Objet : Consultation des PPA sur le projet de révision du Plan local d'urbanisme (PLU) de la commune du CROTOY  
PJ : Avis de BS3V  
Copie électronique à : Mission régionale d'autorité environnementale

## AVIS DE BAIE DE SOMME 3 VALLEES

Baie de Somme 3 Vallées est sollicité par la Communauté de communes du Ponthieu-Marquenterre pour émettre un avis sur la procédure de révision générale du Plan Local d'Urbanisme (PLU) de la commune du Crotoy, prescrite par délibération du conseil municipal du Crotoy en date du 15 juin 2016.

*Exemples d'ouvertures envisageables dans les clôtures*

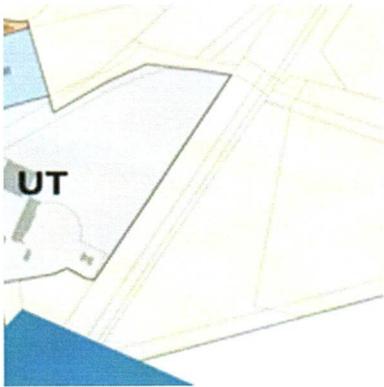
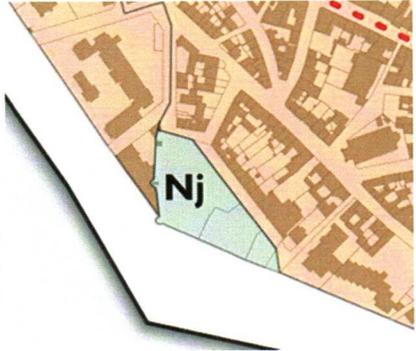
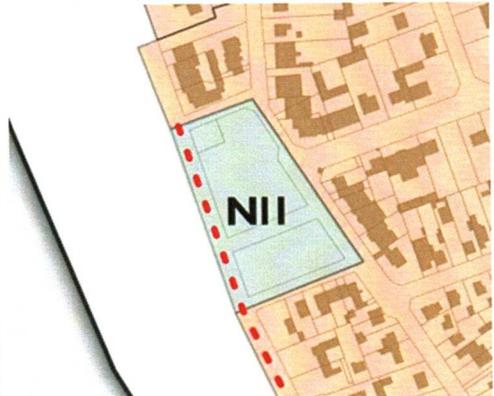
BS3V recommande que les dispositions relatives aux clôtures prennent en compte l'enjeu de la perméabilité de celles-ci. **En zone A et N**, les clôtures en maçonnerie et les murs bahut doivent être interdits, pour le maintien des continuités écologiques et la préservation de la biodiversité. Une perméabilité des clôtures garantit le franchissement de celles-ci par les petits animaux rampants et implique :

- de proscrire les murets en bas de la clôture ;
- d'avoir des clôtures avec des ouvertures permettant le passage des amphibiens et des petits mammifères.

Les images ci-après illustrent des exemples de clôtures perméables. Comme on le voit, il peut suffire de sectionner un barreau ou de surélever légèrement un grillage, ce qui ne s'accompagne d'aucun coût supplémentaire pour un porteur de projet.

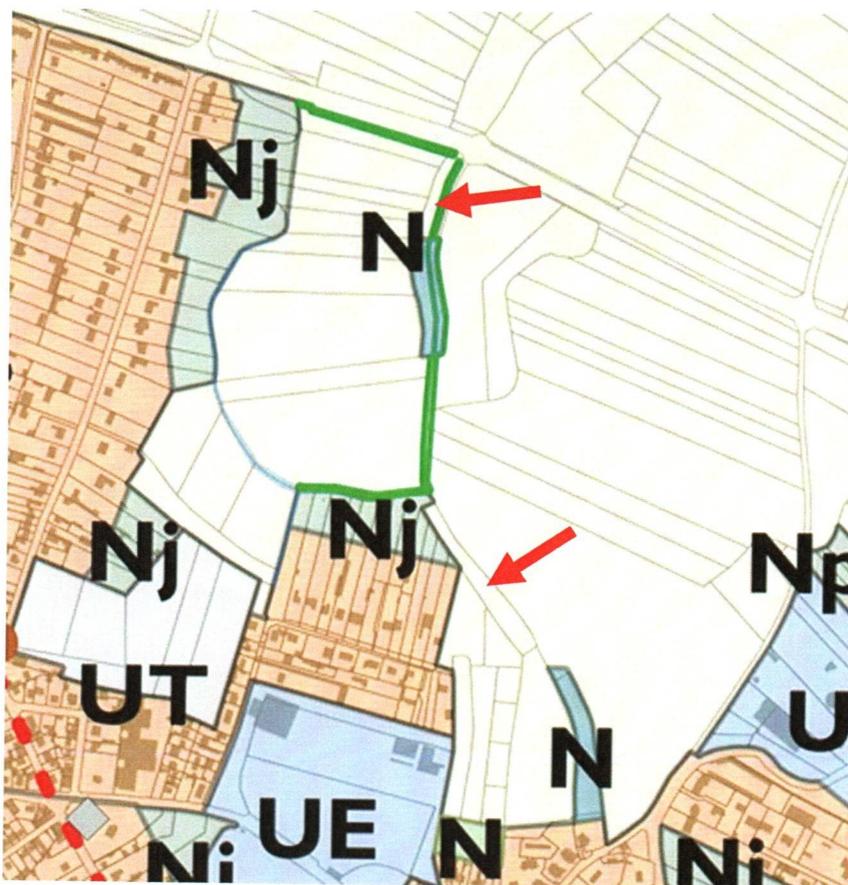
Au nord du centre-bourg, le long de la D4, se trouve une zone N isolée (cf extrait du zonage ci-dessous), parcourue d'un EBC. Il aurait été intéressant d'identifier toute la parcelle en question en N (parcelle AX 60). Il en va de même pour la parcelle AP 303 (cf flèches rouges) ? Ces identifications additionnelles ne sont pas de grandes modifications et pourtant, elles permettraient de créer une véritable trame continue.

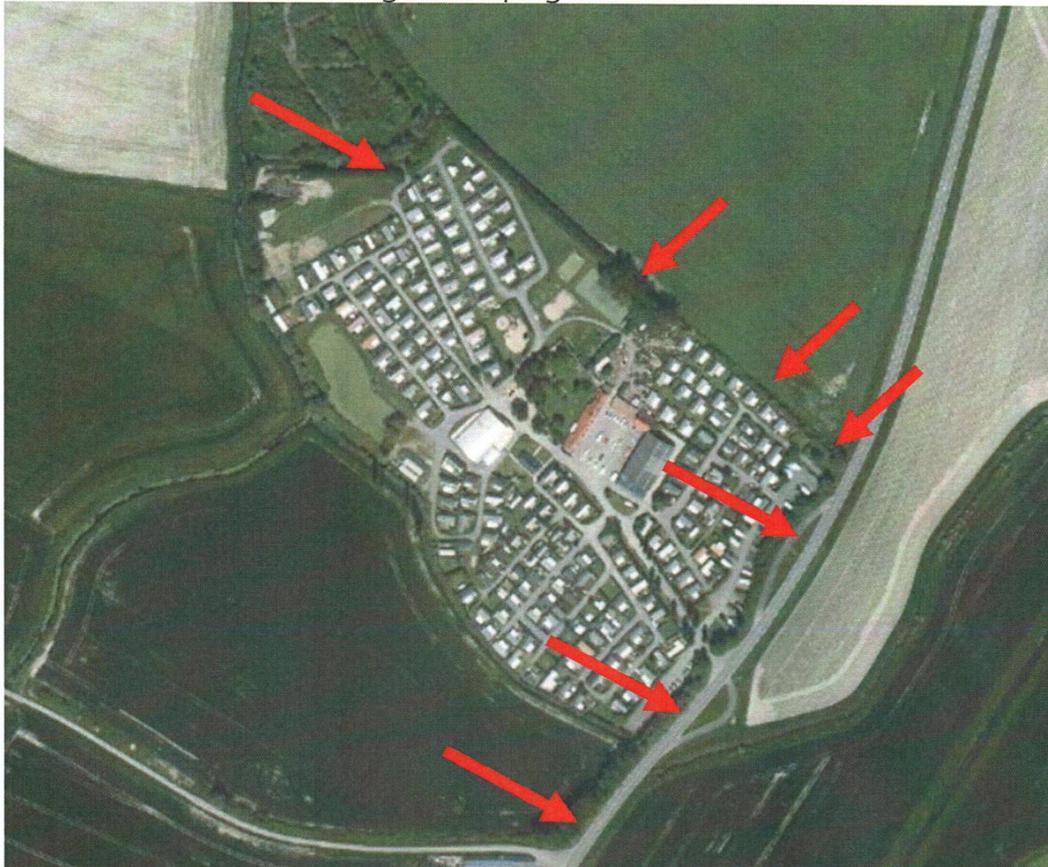
C'est notamment le cas le long des cours d'eau proches du rond-point d'entrée de ville (au croisement des routes D4 /D940 /D104), et actuellement bordés d'arbres ou de haies, ainsi que le long du canal de la Maye. C'est aussi le cas de la parcelle AO 03 (cf extrait cartographique ci-dessous).

Il serait également intéressant de protéger les ensembles d'arbres ou linéaires de haies suivants :

1- les haies situées à proximité de la Ferme de la Vierge

2- les alignements d'arbres situés au nord de Bihen

3- les espaces situés au nord de la Bassée, au lieu-dit le Grand Logis

4- les arbres et haies situés à l'Ouest de la Bassée, proche de Becquerelle

5- les arbres situés à la frontière communale proche de Becquerelle

6- les arbres situés le long du camping du Tarteron
